ボ デ ー

フロント サスペンション サポート

図5-1 フロント サスペンション サポート

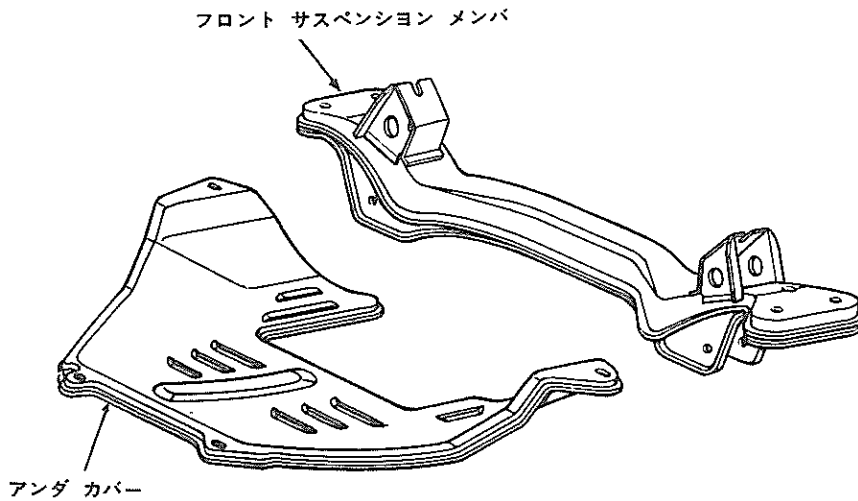
3T-U型エンジンのマウンティングに合わせるため、3T-U用のフロント サスペンション メンバを新設しました。
